# 改善箇所説明図

## 基準不適合発生箇所

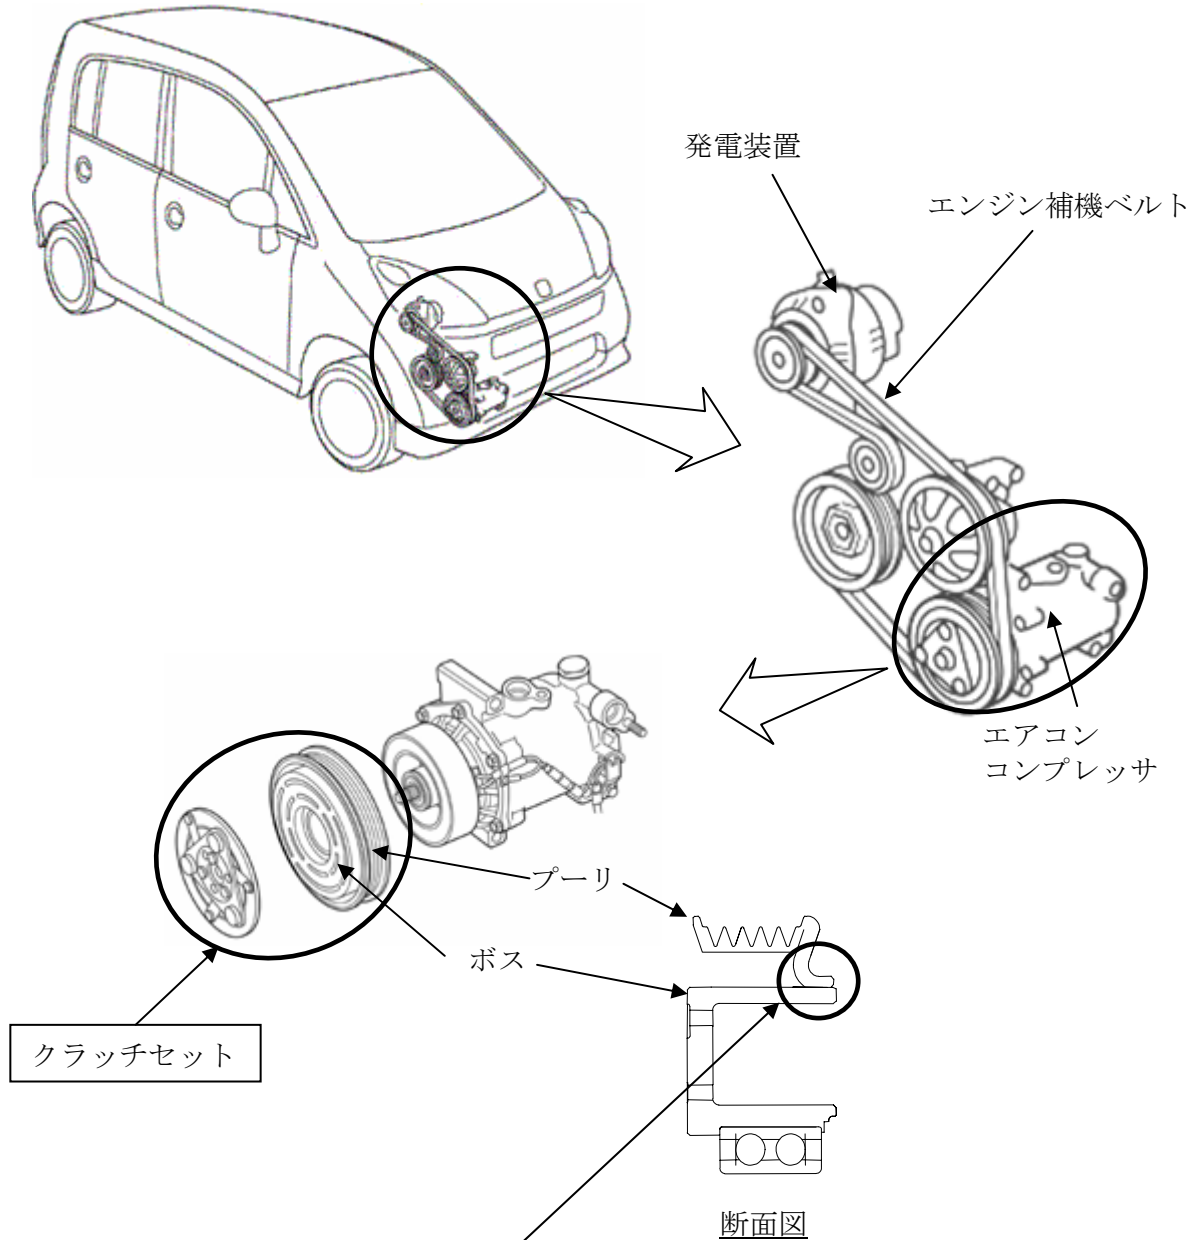
エアコンコンプレッサのプーリとボスとの勘合部の圧入指示が不適切なため、プーリ回転時に歪みが生じ、溶接部が剥がれてプーリが空転するものがある。そのため、そのまま使用を続けると、プーリからエンジン補機ベルトが外れ、発電機が作動しなくなり、最悪の場合、エンジンが停止して再始動できなくなるおそれがある。

全車両、エアコンコンプレッサのクラッチセットを良品と交換する。

識別：右リヤドア下側ヒンジ下側ボルト頭部に黄色ペイントを塗布する。
